## Wettbewerb für eine Strandbad-Anlage in Kreuzlingen am Bodensee.

Vergangenen Herbst kam in Kreuzlingen ein auf vier eingeladene thurgauische Architekten beschränkter Wettbewerb zum Austrag, der die Projektierung einer Seebad-Anstalt und einer Strandbad-Anlage zum Ziele hatte. Der Wettbewerb war, um dies vorweg zu nehmen, genau gemäss den Grundsätzen des S. I. A. dotiert mit einer Gesamt-Preissumme von 2800 Fr., wovon je 400 Fr. feste Entschädigung für jedes eingereichte Projekt und 1200 Fr. für je zwei Preise (Seebad und Strandbad).

Gesamtplan der Strandbad-Anlage, Masstab 1 : 1250. — Darunter Profil A-B, Masstab 1 : 800.

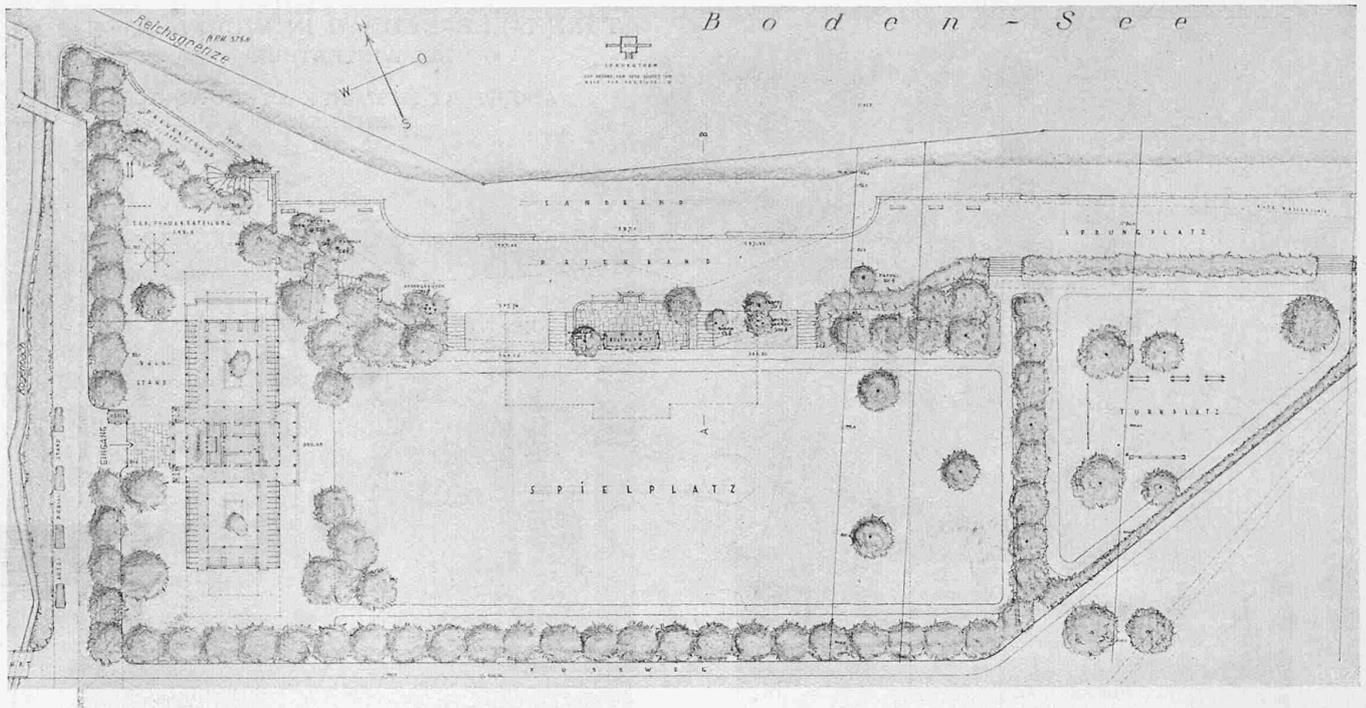
Für das *Strandbad* steht ein von alten Bäumen belebtes Gelände zur Verfügung; der vorhandene Baumbestand ist im oben dargestellten Plan in den unregelmässig verteilten Bäumen erkennbar. Wir fügen den Bildern die allgemeinen Bemerkungen des Preisgerichts zum Strandbad, sowie die besonders zum Entwurf „Chogebach“ (Name des das Areal zur Linken begrenzenden Baches) bei:

**II. Strandbad:** Genügende, leicht zu findende Pissoiranlagen sind hier eine unumgängliche Notwendigkeit. Für die Einzäunung sollte aus naheliegenden Gründen von Holzkonstruktionen abgesehen und dafür z. B. Eisenbeton mit Grünbekleidung gewählt werden.

1. Rang. Entwurf von Arch. Hermann Weideli Zürich und Kreuzlingen. — Fliegerbild der Anlage aus Norden.

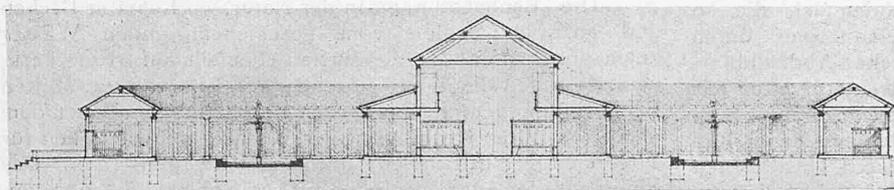
Ueber den Entwurf „Chogebach“ äussert sich das Preisgericht wie folgt: Das Projekt zeichnet sich ausser seiner künstlerischen Fassung durch zwei Gedanken aus: 1. Die Bucht mit ihrem Bestand an Bäumen wird möglichst unberührt gelassen und nur das Notwendigste an Ausgleich geschaffen. 2. Das Zellengebäude mit den Verwaltungsräumen am Eingang wird als Dominante auf die grosse Sportwiese bezogen und das Restaurant mit Ausblick auf See und

Sportwiese an den Abhang gelegt. Das Projekt leidet jedoch an allzuweit getriebener Grosszügigkeit. Das Zellengebäude mit seinen Höfen, dem basilika-artigen Mitteltrakt und Terrassen ist zu verschwenderisch. Diese Anlage kann aber mit verhältnismässig kleinem Personalbestand verwaltet werden. Der Eventualvorschlag für die Lage der Kasse ist abzulehnen.
